PARQUE EÓLICO DE SILVARES/CARVALHAL DA MULHER

ESTUDO DE IMPACTE AMBIENTAL

VOLUME 3 – ADITAMENTO

Para efeitos de conformidade do Estudo de Impacte Ambiental (EIA) do Parque Eólico de Silvares/Carvalhal da Mulher (Procedimento de AIA n.º 1430), vem a ProSistemas apresentar, no presente documento, um aditamento ao referido estudo, tendo em consideração a apreciação técnica efectuada pela Comissão de Avaliação, que ao abrigo do n.º 4, do artigo 13º, do Decreto-Lei n.º 69/2000, de 3 de Maio, “pode solicitar ao proponente, ..., por uma única vez, aditamentos, informações complementares ou reformulação do resumo não técnico para efeitos de conformidade do EIA”.

Figura 1 – Áreas prospectadas no âmbito do património arqueológico e respectiva visibilidade

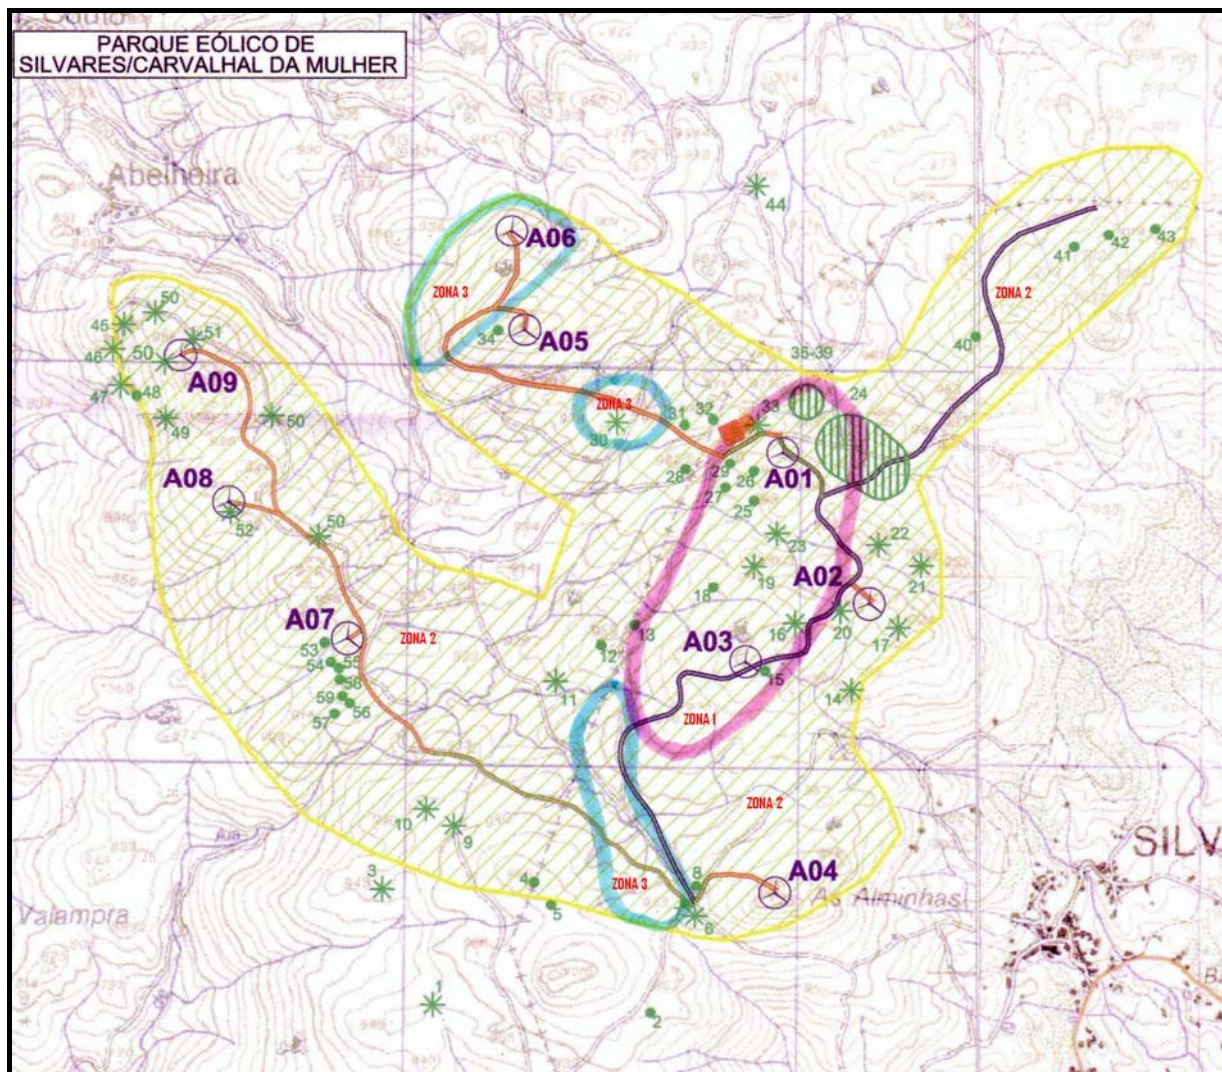
Apresentar cartografia com as áreas prospectadas e respectiva visibilidade do solo.

Na figura seguinte apresenta-se a cartografia com as áreas prospectadas e respectiva visibilidade do solo:

No caso vertente, foi difícil estabelecer um zonamento da área de estudo minimamente contrastado, ou seja, com fronteiras bem delimitadas, marcando uma variação (significativa) entre áreas com características homogéneas, na óptica da visibilidade dos solos para a detecção de vestígios arqueológicos.

A área de estudo é quase homogénea, tendo sido percorrida por sucessivos incêndios nos últimos anos (Foto 1). No entanto, é possível assinalar as seguintes variações, embora, como se disse, de difícil delimitação:

1. a plataforma superior do parque Eólico (Zona 1 - Figura 1), situada entre a Portela do Rapiro (ocorrência 24), a Norte, e as Alminhas (topónimo), a Sul, no concelho de Tondela, foi extensivamente lavrada (Fotos 6 a 8) para a instalação de um novo povoamento florestal. Essa área foi visitada antes da lavra, depois da lavra e actualmente apresenta uma cobertura predominantemente herbácea oferecendo uma visibilidade elevada para detecção de estruturas e elevada a média para detecção de materiais;

2. a generalidade da área restante (zona 2 - Figura 1), em cumeadas e encostas suaves, apresenta cobertura herbácea (pastagem) e arbustiva diversificada (Fotos 2, 4 a 6) com predomínio de giesta, a par de caules e troncos secos (ardidos) devido aos incêndios, oferecendo uma visibilidade média a elevada para detecção de estruturas e média para detecção de materiais; no rebordo ou limite da área de estudo, e zona envolvente, em encostas mais inclinadas (Foto 3), ocorrem manchas arbustivas e herbáceas mais densas com menor visibilidade para detecção de estruturas e materiais.

3. algumas chãs vales abertos e depressões mais elevadas (Zona 3 - Figura 1) apresentam por vezes densas coberturas herbáceas (constituídas geralmente por fetos), arbustivas e arbóreas, oferecendo visibilidade nula a reduzida para detecção de artefactos e média a reduzida para estruturas; é o caso da zona envolvente da ocorrência 30 onde ocorre um pequeno conjunto de pinheiros adultos (Foto 4) a par de giestal denso.
